**KLAIPĖDOS MIESTO SAVIVALDYBĖS ADMINISTRACIJOS
VIEŠŪJŲ PIRKIMŲ KOMISIJA**

DĖL ATSAKYMŲ Į GAUTUS KLAUSIMUS PATEIKIMO

Vadovaudamiesi **projekto „Senyvo amžiaus asmenų globos paslaugų plėtra rekonstruojant pastatą, esantį Melnragės gyvenamajame rajone, Aušros g. 41“ rangos darbų su darbo projekto parengimu pirkimo (CVP IS ID 545679) atviro konkurso būdu sąlygų aprašo 56 p., atsakome į gautus klausimus:**

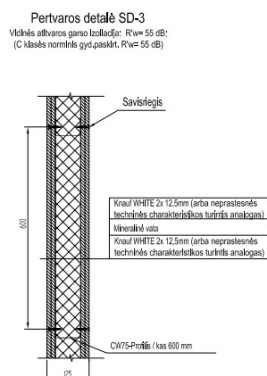
Projekto aiškinamajame rašte rostverkams numatomas betonas C30/37 xc2:

Pastato viduje suprojektuoti CFA gręžtiniai poliai d300...d400mm. Polių ilgis nuo 5,0...7,0m. Poliai armuojami erdviniais armatūros strypynais. Išilginė armatūra rumbuota S500 klasės, paskirstomoji armatūra rumbuota S500 klasės. Polių betonas C25/30-XC2 pagal LST EN 206:2013+A2:2017. Sienoms atremti numatomas gelžbetoninis rostverkas. Pagrindinė armatūra - S500, betonas C30/37 XC2. Nenurodytas apsauginis betono sluoksnis 70mm.

Projekto sąnaudų žiniaraštyje ir detalės numatytas betonas C25/30 xc2.

1. ± 0,000 =abs. alt. +6,750,
2. Rostverkų betonas C25/30 XC2, pagal LST EN 206:2014.
3. Nenurodytas apsauginis betono sluoksnis 50mm.

Prašome patikslinti duomenis.

Tiksliname SK dalyje visur į C25/30xC2. Žiūrėti SK projekto dalyje.

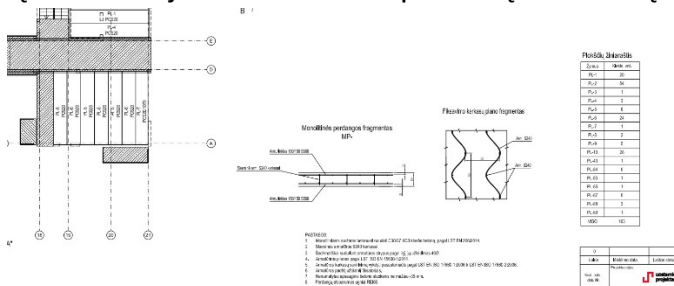
11. Būtina atlikti nemažiau kaip 2 vertikalia statine apkrova apkrautų polių laikomosios galios bandymus.

Kadangi pastabos nurodytos kiekvienam korpusui atskirai, ar reikalinga išviso atlikti 2 bandymus ar po 2 bandymus kiekvienam korpusui?

Pagal STR reikalavimą, reikia išbandyti mažiausiai 1 % visų statinio pamatų sudarančių polių kiekio. Šiuo atveju nuo 484 vnt. polių reikalinga būtų atlikti beveik 5 polių bandymus. Apsistota ties 4.

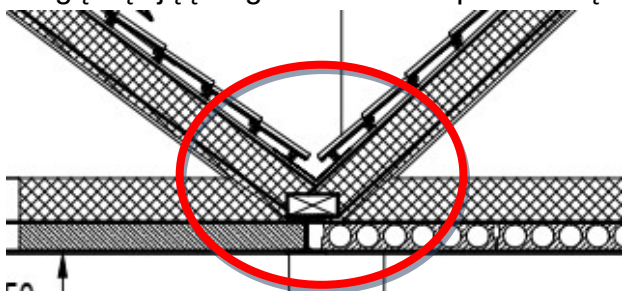
Prašome pateikto stogo kraigų įrengimo kiekius ir patikslintą detalę.

Patikslintas SA dalies fasado ir stogo apdailos medžiagų kiekių žiniaraštis. Patikslintos detalės bus pateiktos DP metu. Pridėta kraigo čerpės kiekiai, sąlajų kiekiai, stogo šono įrengimo kiekiai, karnizo įrengimo kiekiai. Žiūrėti SA dalies fasado ir stogo apdailos medžiagų kiekių žiniaraštyje.

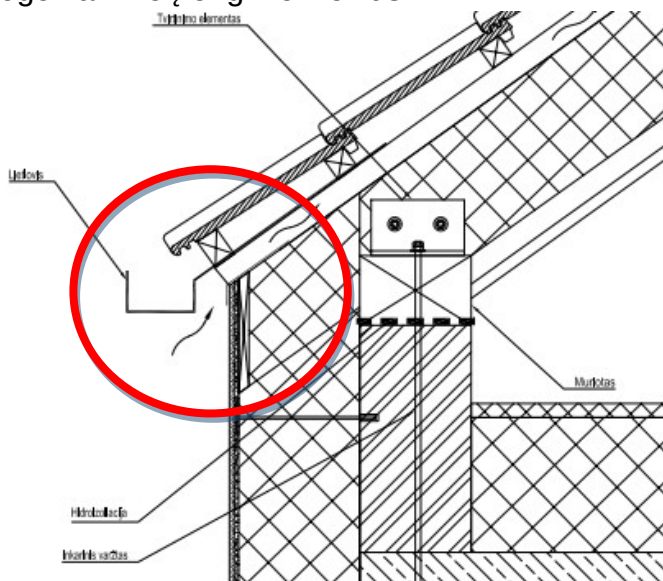
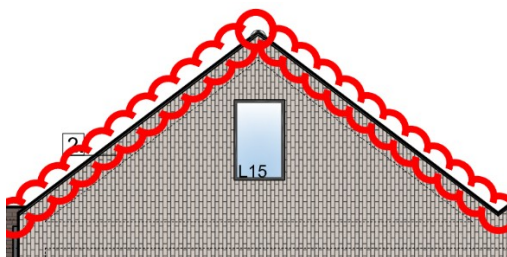
Stogų sąlajų įrengimo kiekius ir patikslintą mazgą:

Stogo karnizo įrengimo kiekius:

Stogo šono susijungimo su fasadu mazgą ir kiekius:

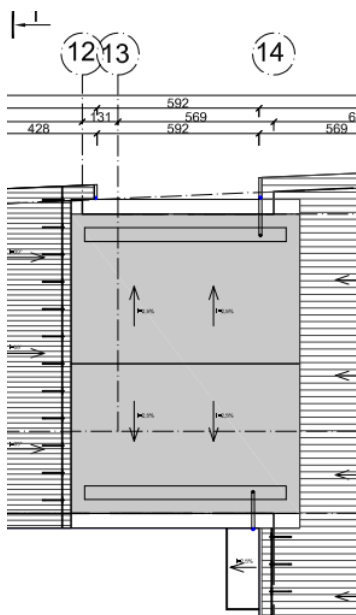
Prašome pateikti lietvamzdžių ir lietlovių įrengimo kiekius.

Patikslintas SA dalies fasado ir stogo apdailos medžiagų kiekių žiniaraštis. Pridedami lietvamzdžių ir lietlovių kiekiai. Žiūrėti SA dalies fasado ir stogo apdailos medžiagų kiekių žiniaraštyje.

Projekto SK dalyje pateikta detalė 2018-06-28-TP-01/SK-23 „Balkono tvirtinimo prie perdangos mazgas“:

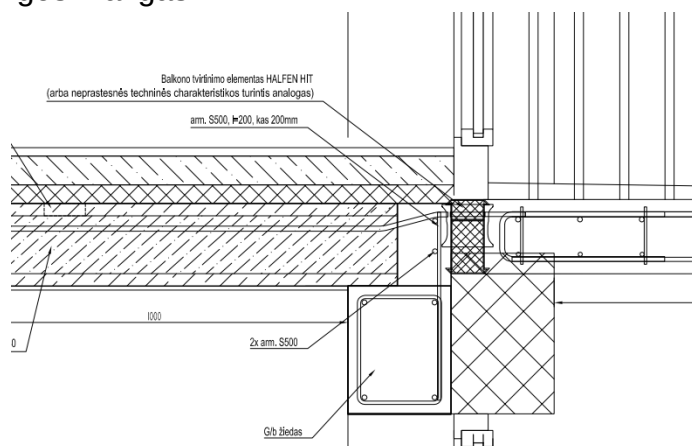
Prašome pateikti Balkono tvirtinimo elementų Halfen hit kiekius.

Papildyta SK medžiagų kiekių žiniaraštis. Žiūrėti SK dalies medžiagų kiekių žiniaraštyje.

Pateikta stogo detalė STD-1:

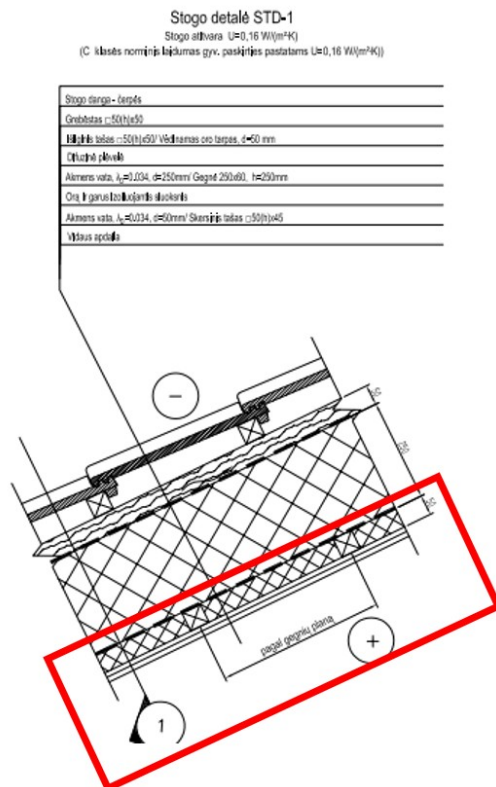
Pagal ją numatyta vidaus apdaila ir pažymėta plokštė. Detalė bus naudojama neeksploatuojamose palėpėse. Pagal sąnaudų žiniaraščius plokštės ir apdaila nėra numatytos. Prašome patikslinti, kas turi būti numatoma ir pateikti kiekius.

Patikslinta detalė žr. STD-1. Žiūrėti SK dalyje.

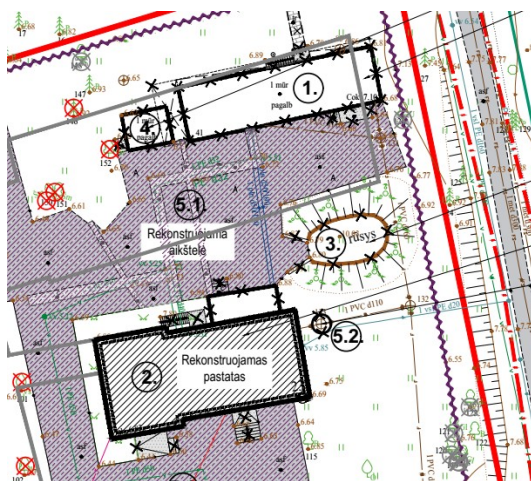
Nenumatytas statybinių šiukšlių išvežimas. Nėra pamatų ardymo kiekių. Pagal sklypo plano dalį statiniai 1,3,4 ardomi visiškai, todėl turės būti pašalinti ir pamatai. Kokie ardymo darbai numatomi kiekyje „Esamo stogo ardymas 140 m³“? Prašome patikslinti žiniaraščius.

Atliekų kiekiai numatomi SO dalyje, pamatų ardymo kiekiai numatyti SO dalyje. Žiūrėti SO projekto dalyje.
